本通 3 丁目地区市街地再開発事業環境影響評価準備書の段階で示される計画に関して
景観形成の観点から求めることの調査・検討結果

令和 6 年 7 月
広島市景観審議会眺望景観検討部会

令和　６年　７月３０日
広島市景観審議会　眺望景観検討部会
部会長　角倉　英明

眺望点（視点場）の位置図

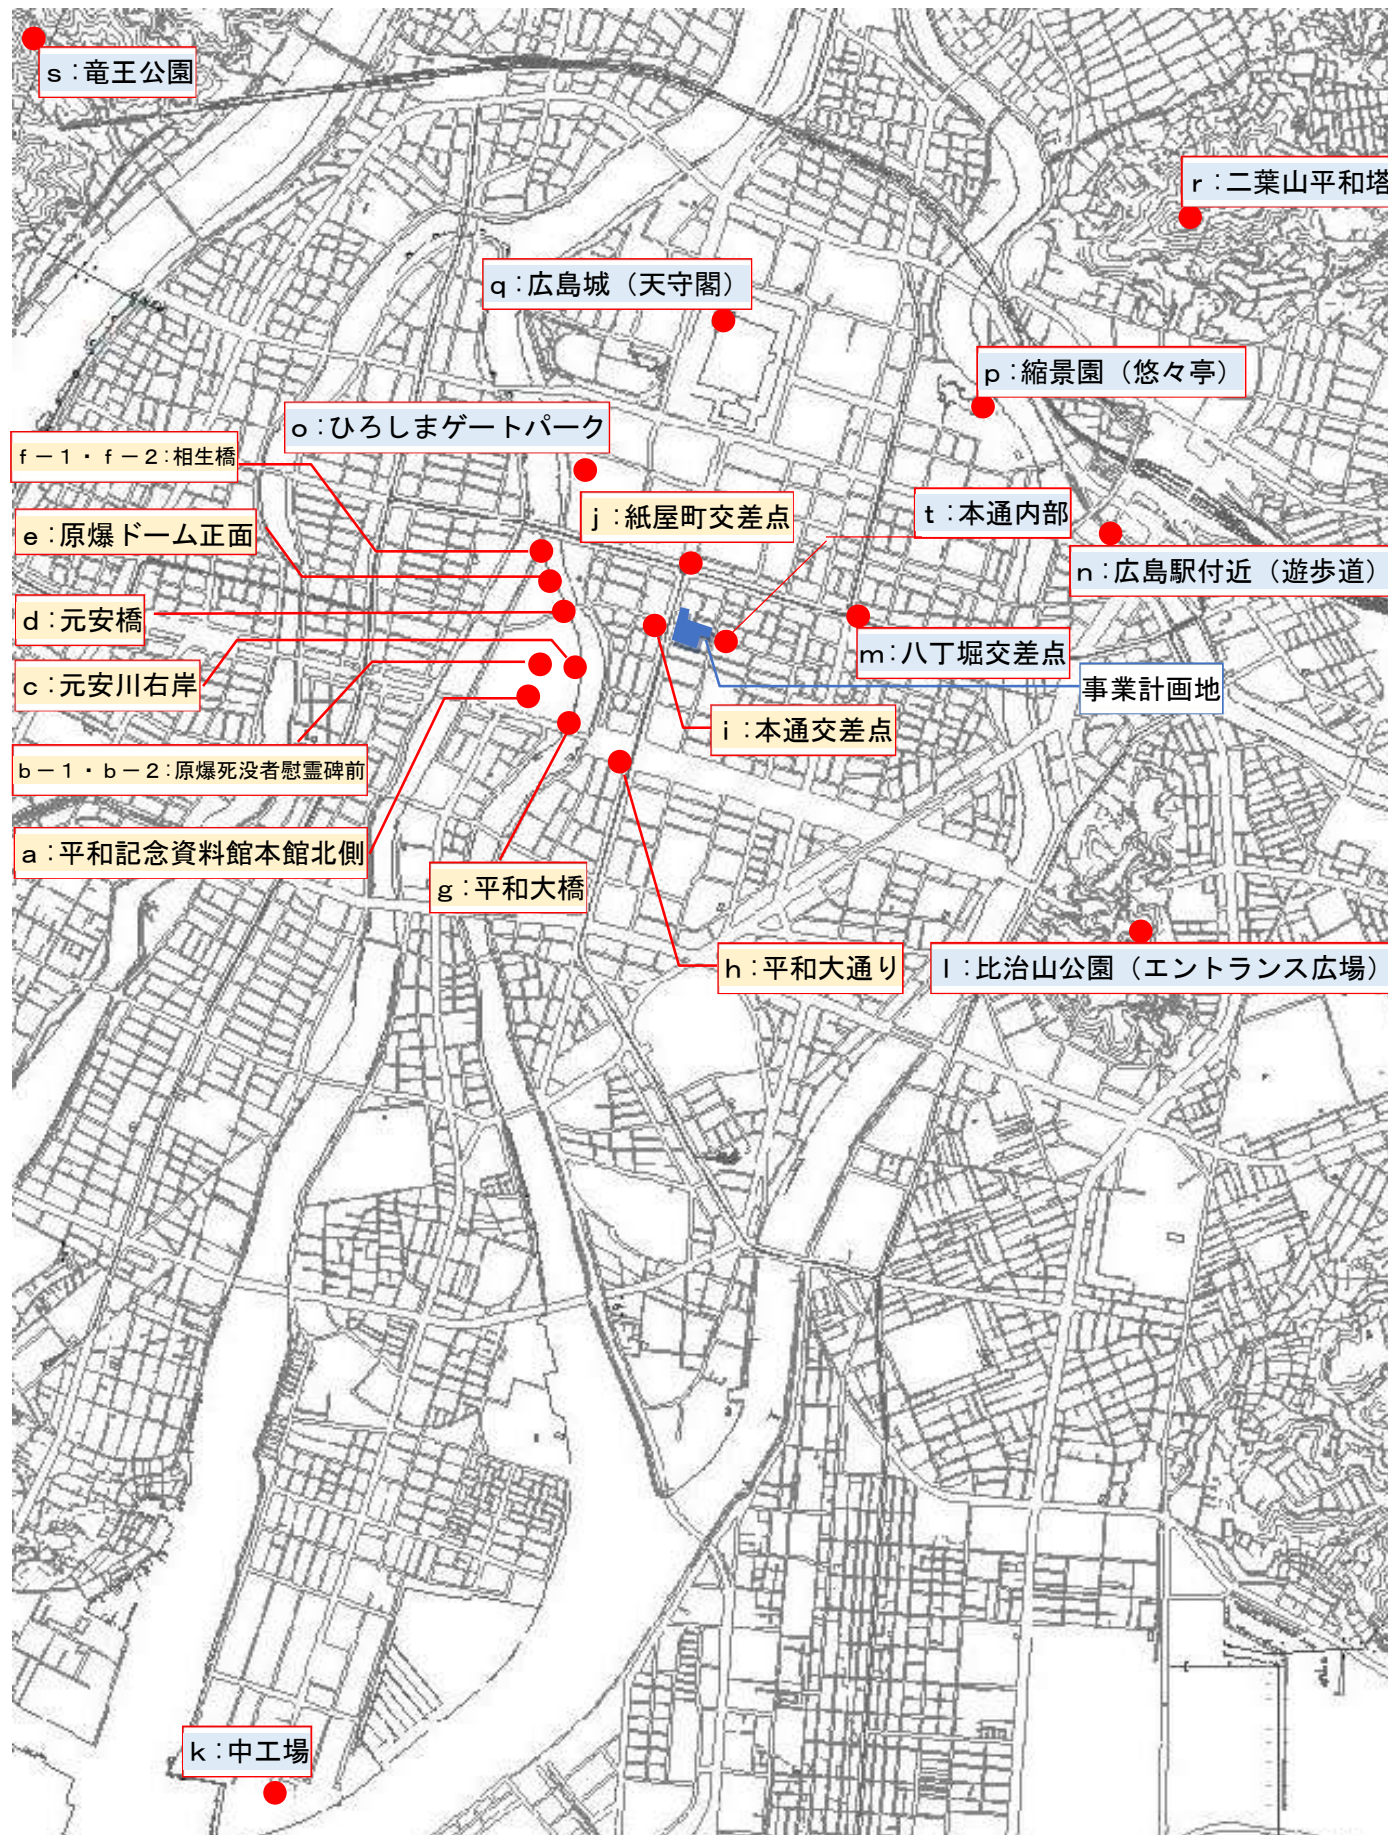
環境影響評価実施計画書及び準備書（案）で示された視点場は、景観計画やあり方において設定した視点場を含み、主に平和記念公園内から選定されており、元安橋や平和大橋のように主要な動線の一つであり、多くの人が計画建物を目にする地点、対岸から計画建物を望む地点も選定されている。その他、計画地あるいは計画建築物が容易に見渡せると予想される場所、眺望が良い場所、不特定多数の人の利用度や滞留度が高い場所が選定されている。

これらは前述の①－１、①－２、②の観点からも概ね妥当である。

ただし、e：原爆ドーム正面（「あり方」で設定した視点場）、i：本通交差点（近景の視点場）、k：中工場（視点場として共有しやすく市街地を一望できる視点場）、t：本通内部（計画建物と平和記念公園方面を望む視点場）については追加が必要である。

また、b：原爆死没者慰霊碑前については、原爆死没者慰霊碑側面の上方にツインタワーが重なって見える視点場を、f：相生橋の視点場については、原爆ドームの円蓋部の上方にツインタワーが重なって見える視点場の追加が必要である。

準備書（案）で想定した眺望点（視点場）に含まれない次の箇所からの景観についても検討を行うこと。
